DODATEK Č. 1 KE SMLOUVĚ O DÍLO č. 01/22

„Komunitní centrum Plovdivská – Rekonstrukce výměňkové stanice na Plovdivské ulici na SVČ Lužánky – pracoviště LATA“

Seznam změnových listů - "Komunitní centrum Plovdivská – Rekonstrukce výměňkové stanice na Plovdivské ulici na SVČ Lužánky – pracoviště LATA"

Rekapitulace ZL.01-10

S:	21167	KOMUNITNÍ CENTRUM PLOVDIVSKÁ – REKONSTRUKCE VÝMĚŇIKOVÉ STANICE NA PL
O:	ZL 09	Beton pod výtahovou šachtu a retenční nádrž
R:	09	Beton pod výtahovou šachtu a retenční nádrž

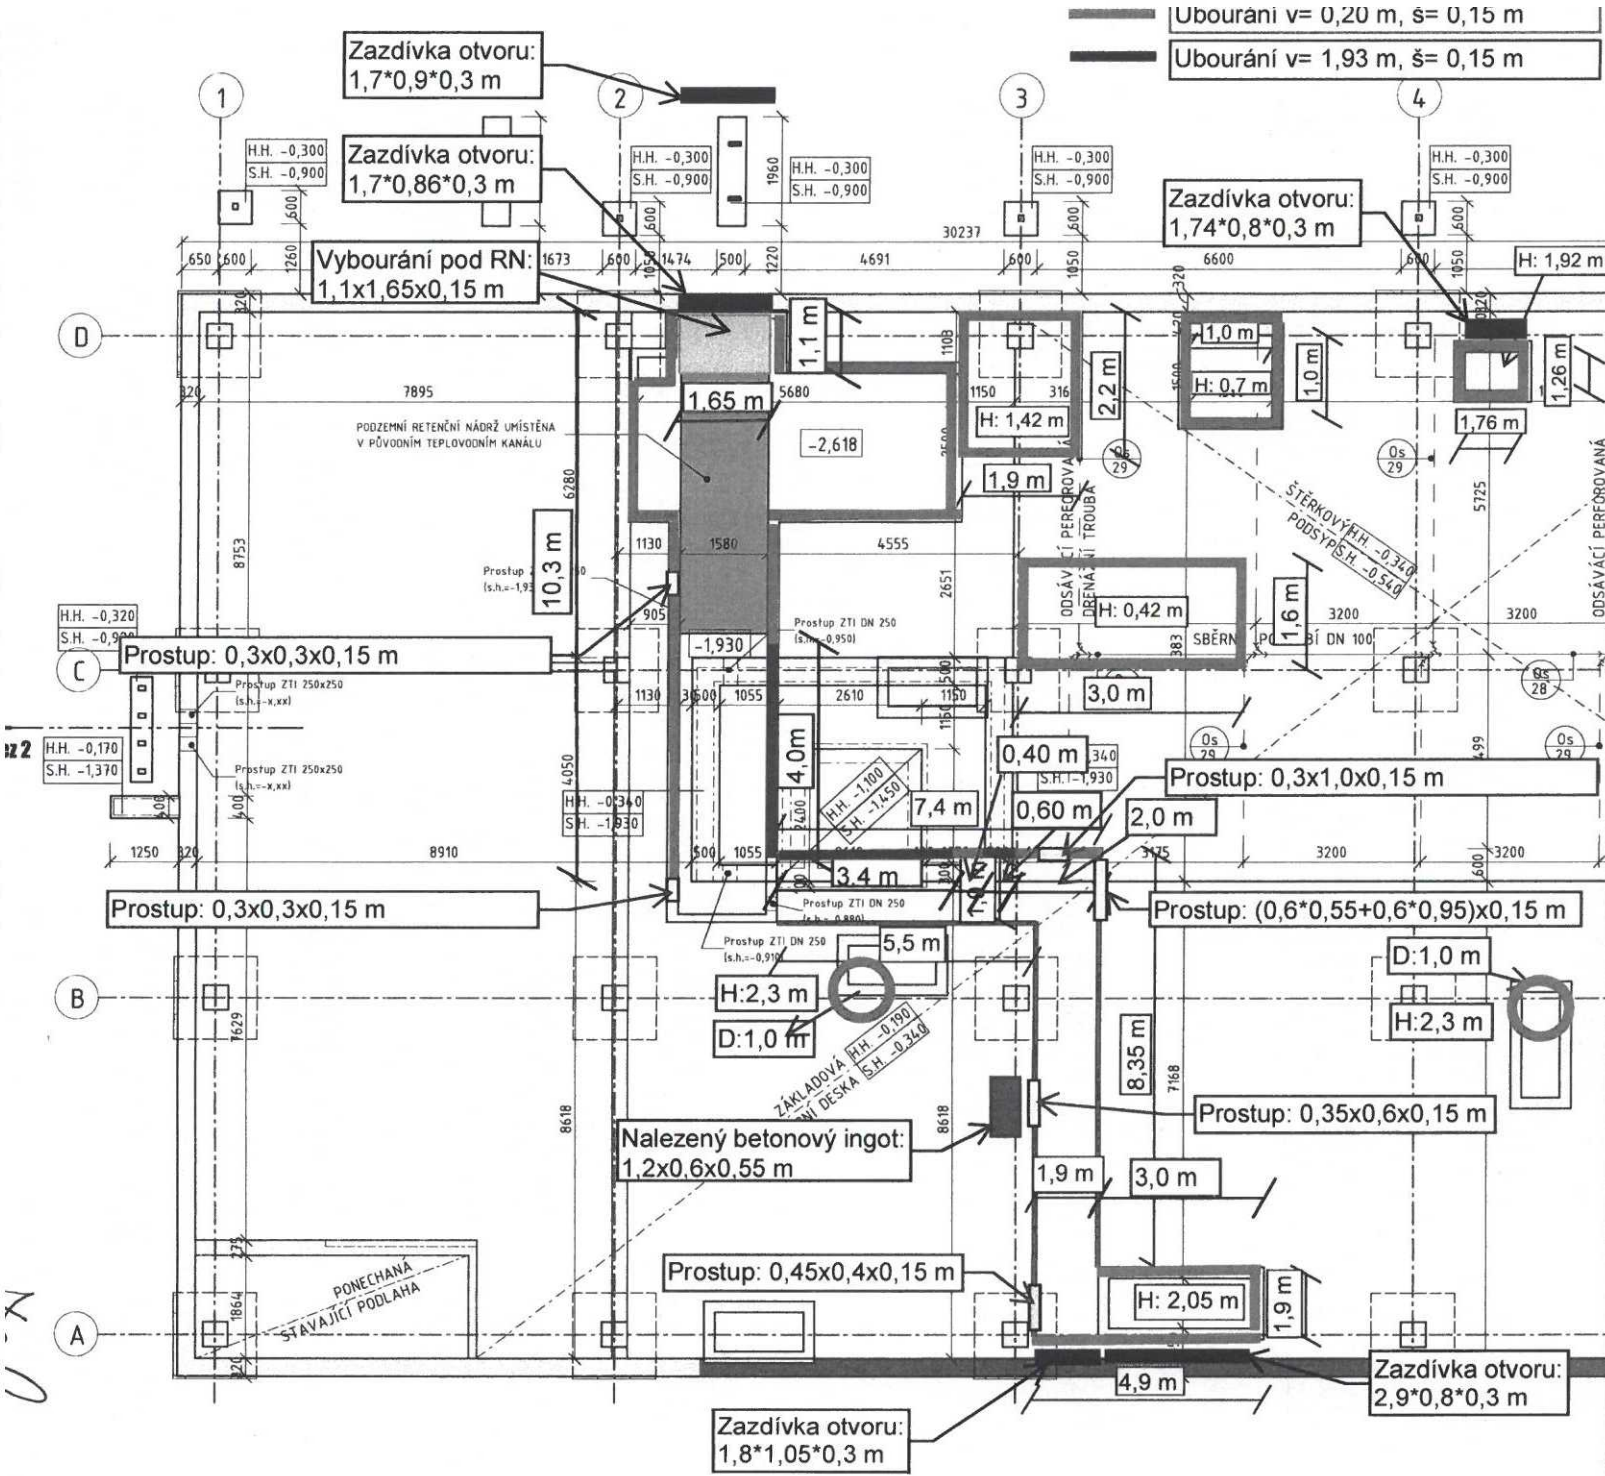
Popis rozpočtu: 09 - Beton pod výtahovou šachtu a retenční nádrž

Náklady na provedení betonové srovnávací vrstvy pod dojez výtahu. Srovnávací vrstva byla provedena dle požadavku statika stavby, pro sjednocení základových poměrů nad podlahou instalačního kanálu a na rostlé zemině. Dále náklady na provedení srovnávací vrstvy pod retenční nádrž - vyrovnání výškové nerovnosti podlahy ve stávajícím instalačním kanálu.
